Alla c.a. di Andrea Romizi - Sindaco di Perugia
Otello Numerini - delega Lavori Pubblici
Margherita Scoccia - delega Urbanistica
Gabriele Giottoli - delega Smart City e Sviluppo territoriale
Luca Merli – delega Mobilità

Zona 30 Bellocchio e interventi di riqualificazione nei quartieri vicini: pro e contro

- **Valutazione sulla realizzazione della pista ciclo-pedonale tra via Sicilia e Parco Chico Mendez**

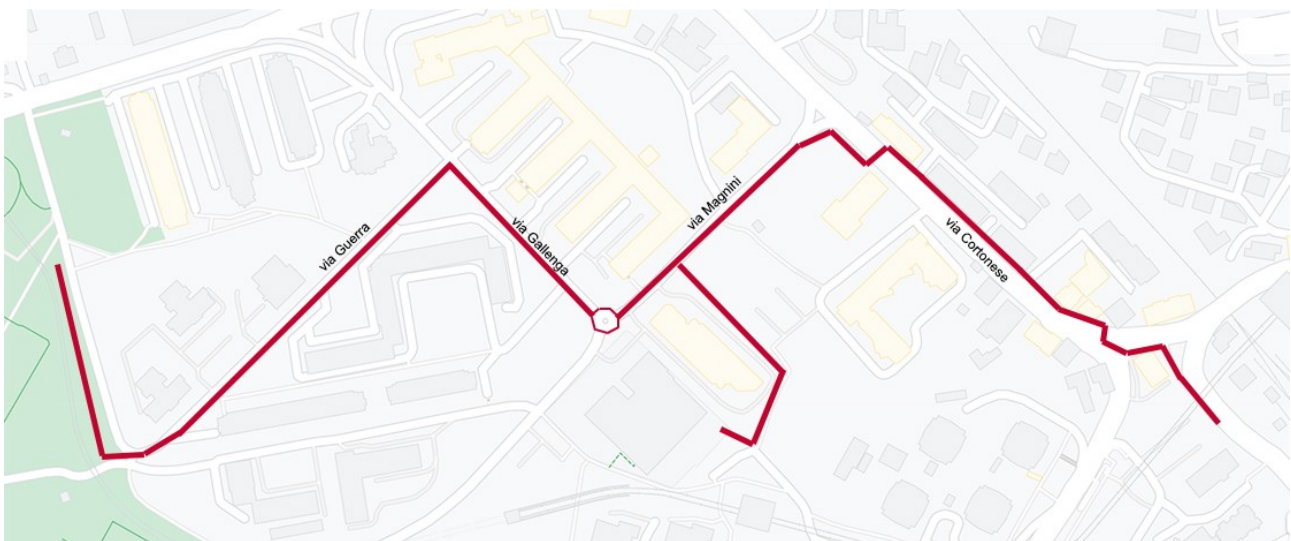
Come già accennato per il tratto di via Martiri dei Lager, riteniamo tuttavia controproducente, sbagliato e rischioso realizzare percorsi promiscui in ambito urbano che potrebbero generare conflitti spaziali tra i due utenti deboli della strada.

Al tempo stesso poniamo alcune perplessità sulla scelta dell'itinerario previsto dal punto di vista ciclabile poiché anziché passare lungo le vie di interesse maggiore, dove sono presenti servizi, poli di attrazione, attività o zone residenziali che possano attrarre nuovi fruitori, passerà per lo più su vie secondarie o locali, attraverso marciapiedi o altri spazi pedonali, richiedendo oltretutto un abbattimento di alberi che poteva esser evitato. Un itinerario poco lineare, poco visibile e quindi poco intuibile, che auspichiamo venga almeno ben segnalato.
